Formular de evaluare a condițiilor de accesibilitate a clădirilor publice

Data: **10-10-2023**

Categorii	Indicatori	Date colectate
Localitate, raion:	Marculesti (Floresti)	
Adresa, strada, nr.:	-	
Instituția:	Primăria	
Tipul instituției:	Administrație publică locală	
Latitudinea:	47.870718989492 ,	
Longitudinea:	28.239133358002

Fig. V.32.b Rampă de acces paralelă cu intrare în clădire

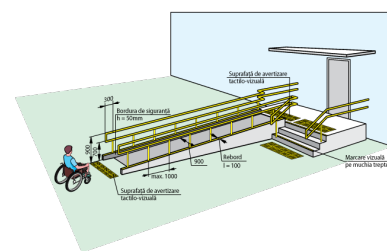
Intrarea în clădire este la nivelul solului:	Nu
La intrare sunt trepte:	Da, 2 trepte , Înălțime totală a treptelor/scărilor (cm)15 cm
La intrarea în clădire este instalată o platformă de ridicare (verticală sau înclinată):	Nu
Dimensiunile pragului/spațiului din fața ușii de intrare în clădire:	222 cm
Înălțimea pragului ușii (de la nivelul solului până la nivelul superior al pragului):	45 cm Standard: Se aplica regula de 1:12
Dacă există trepte, sunt semnalate treptele cu elemente contrastante și/sau tactile:	Nu Standard: prima și ultima treaptă trebuie semnalate în culori contrastante
Există rampă de acces:	Nu
Nu există rampă, dar sunt șine metalice:	Da

Fig. V.42.a Aranjarea unei cabine WC adaptate - tip A

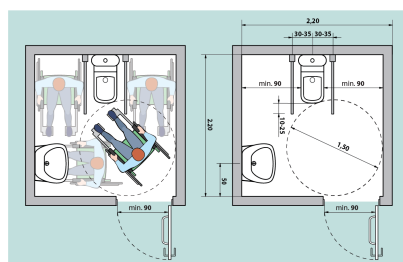
Grup sanitar în exterior:	Da
Grup sanitar în interior:	Da . La Parter
Există indicatoare pe coridoare și pe ușă, care semnalează grupul sanitar accesibil:	Nu
Ușa de intrare WC interior, lățime:	68 cm Standard: ușa trebuie să fie de minim 90 cm
Prag ușă de intrare:	Prag cu înălțimea: 4 cm Standard: maxim 2 cm
Dimensiuni grup sanitar:	164 cm x 222 cm Standard: minim 160 x 180 cm
Vasul WC are bare de suport:	Nu
Mecanismul de scurgere a apei este:	Integrat în vasul WC
Lavoar/chiuveță:	Da , înălțimea de: 85 cm Standard: h - 85 cm
Este spațiu liber sub lavoar:	Da , dimensiunea de: 20 cm Standard: minim 67 cm
Este uscător de mâini:	Nu
Înterupătoarele sunt poziționate la o înălțime de 80 până la 110 cm de la podea:	Da , la înălțimea de: 90 cm
Toaleta este echipată cu sistem/buton de alarmă:	Nu
În toaletă sau cabine există cuier pentru haine:	Nu
Culori contrastante:	Da Standard: este o diferență de culoare contrastantă (culori închise / culori deschise) între perete și podea

Galerie - Uși

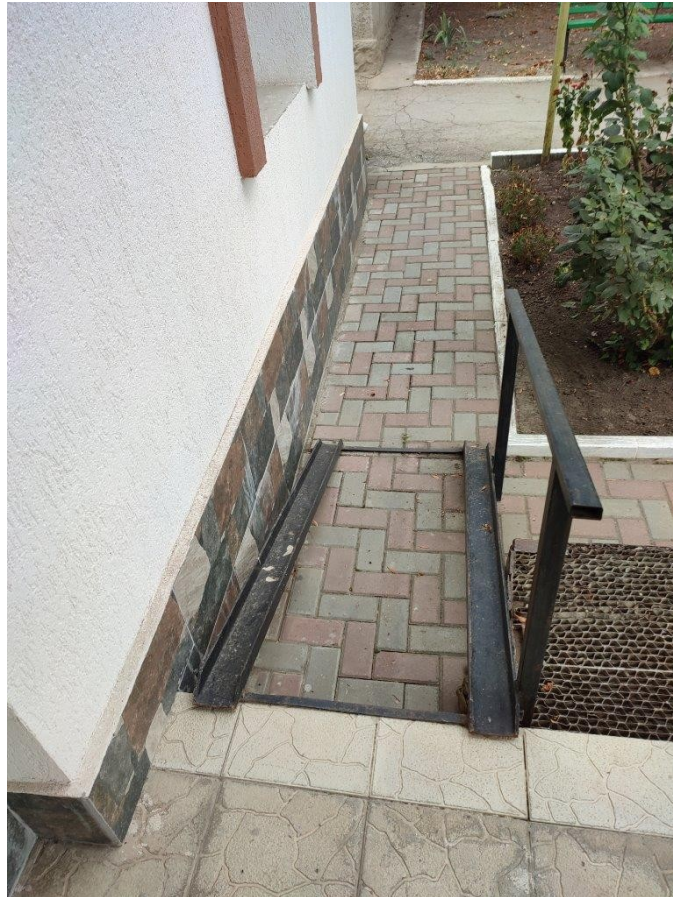
Există o singură intrare comună:	Da
La intrarea în clădire există turnichete sau bariere rotative:	Nu
Deschiderea ușii este ușoară și necesită puțin efort (chiar dacă ușa este dotată cu amortizor):	Da
Pentru persoanele cu dizabilități este rezervată o intrare separată:	Nu
Dimensiuni ușă de intrare:	Dublă: 65 cm + 65 cm Standard: lumina ușii duble trebuie să fie de minim 90 cm Ușa mică din cea dublă se deschide

Categorii	Indicatori	Date colectate
	Prag ușă de intrare:	Un prag cu înălțimea: 10 cm Standard: pragul trebuie să fie de maxim 2 cm
	Ușile de la intrare și din interiorul clădirii sunt dotate/marcate corespunzător cu semne contrastante:	Nu Standard: este o diferență de culoare contrastantă (culori închise / culori deschise) între perete și podea
	Fig. V.23. – Exemplu de conformare a suprafețelor vitrate în cadrul foii de ușă și realizarea contrastului vizual	
	Fig. V.24. – Exemplu de conformare a suprafețelor vitrate în cadrul foii de ușă și realizarea contrastului vizual, atunci când ușa și suprafețele adiacente sunt vitrate

Galerie - Grup sanitar

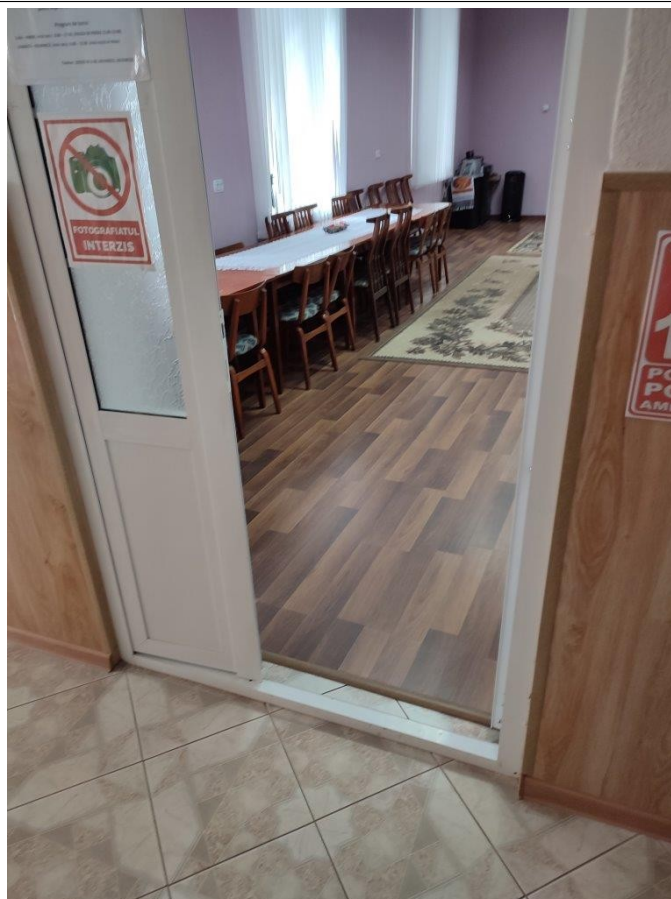
Colacul de WC este de o culoare contrastantă cu vasul de WC:	Nu
Iluminare bună (lumină de zi și lumină artificială) în WC:	Da
